LuK Service-Info

Ontkoppelingsvork past niet op het ontkoppelingslager

Fabrikant: Iveco

Modellen: Stralis I, II
Euro Trakker I, II

Afbeelding 1: Ontkoppelingsvork met vlak nokkenprofiel

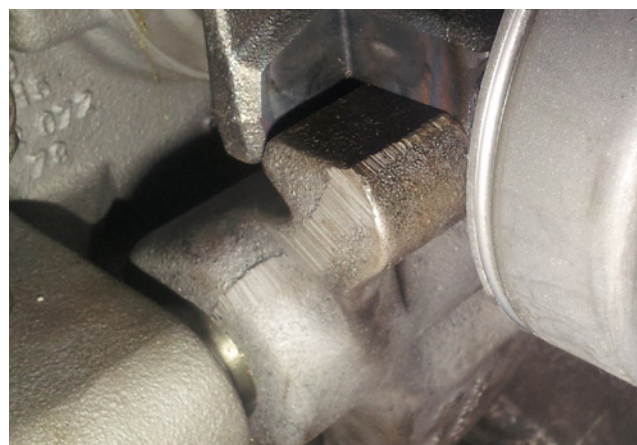
In sommige gevallen kan het ontkoppelingslager niet of moeilijk worden gemonteerd in de hierboven gespecificeerde LuK RepSets. De oorzaak van deze klacht is dat de ontkoppelingsvork een nokkenprofiel heeft dat niet geschikt is voor deze RepSets.

Montageproblemen treden hoofdzakelijk op bij accessoire-ontkoppelingsvorken die zijn voorzien van een vlak nokkenprofiel (afbeelding 1).

Voor een soepele reparatieprocedure is het raadzaam een originele ontkoppelingsvork van de voertuigfabrikant te gebruiken. Deze wordt geleverd met afgeronde nokken (afbeelding 2) en kan eenvoudig worden gemonteerd.
